OGGETTO: Modifica relè motore su scheda alimentatore PEAL 401 cod. 5-108561(B)

nel continuo processo di miglioramento del prodotto, Vi comunichiamo che da maggio 2023 abbiamo apportato una modifica alla scheda alimentatore PEAL 401, codice ricambio 5-108561(B), presente nei modelli di equilibratrici Teco 680, Teco 680 plus, Teco 680 plus touchscreen a bloccaggio manuale o automatico.

OLD VERSION 5-108561(A)

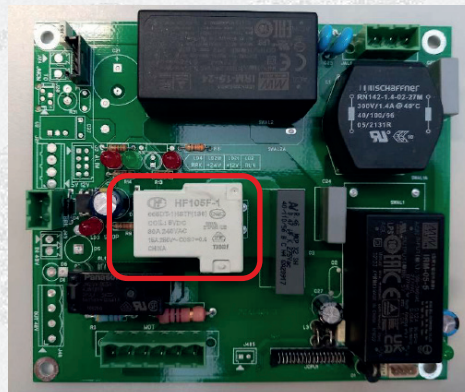
La modifica consiste nella sostituzione del relè elettromeccanico **RL2** con uno di marca, modello e colore differente per evitare casi segnalati di mancato avvio del motore di lancio con conseguente visualizzazione del messaggio di errore E30.

NEW VERSION 5-108561(B)

HONGFA
